BOLETIM DE SERVIÇO

ASSUNTO: CAMISA DE CILINDRO

OBJETIVO: INFORMAR A REMOÇÃO DO ANEL CORTA-FOGO MELHORANDO A MONTAGEM DA JUNTA METÁLICA.

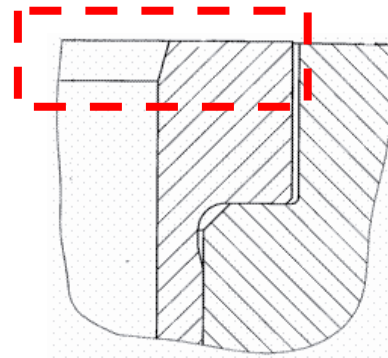
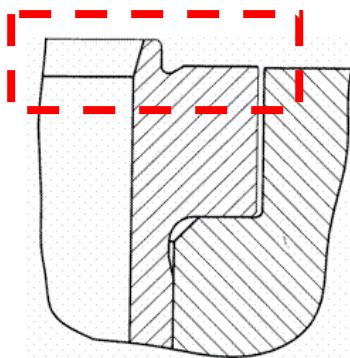
Situação Anterior
9.407.0.132.001.2

Situação Nova
9.407.0.132.004.2

Descrição: A partir de Junho/06, a camisa de cilindro sofreu uma melhoria com a remoção do anel corta-fogo; esta alteração visa garantir um melhor assentamento na montagem da junta metálica ao bloco, aumentando a robustez do componente. Em paralelo, reduz a incidência de montagem incorreta da junta, o que ocasionava trinca do colarinho após o torque de montagem.
